MESC TECHNICAL NEWS

No. M7700-99-9905

7900シリーズ プログラミング上の注意事項

2.2 内部ROM*、内部RAM使用時の注意

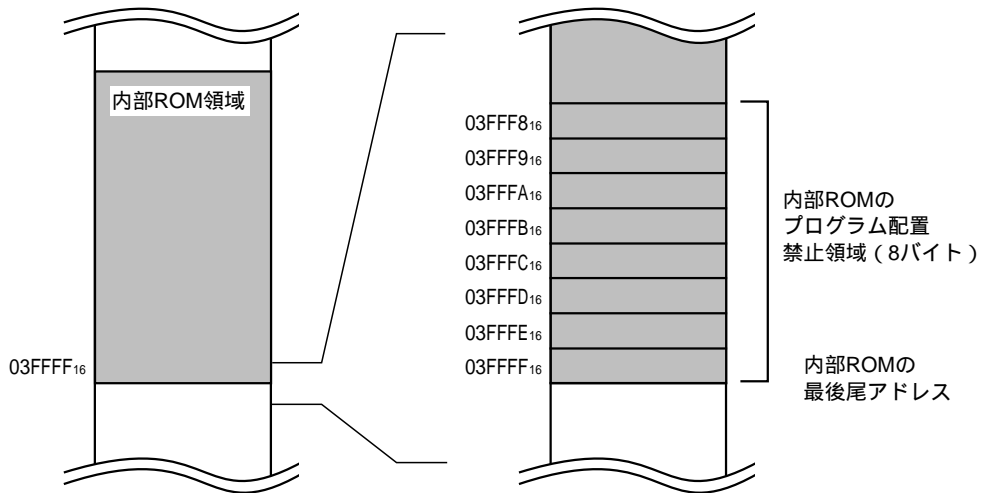
内部ROMの最後の8バイトにはプログラムを配置しないでください。
内部RAMの後が外部領域の場合、内部RAMの最後の8バイトには、プログラムを配置しないでください。

上記領域に配置したプログラムを実行すると、暴走する場合があります。

内部ROMの最後尾アドレスが03FFFF₁₆の場合

上記領域にデータを配置する場合は、問題ありません。
内部RAMの後に内部ROMが連続している場合は、内部RAMの最後の8バイトに、プログラムを配置しても問題ありません。
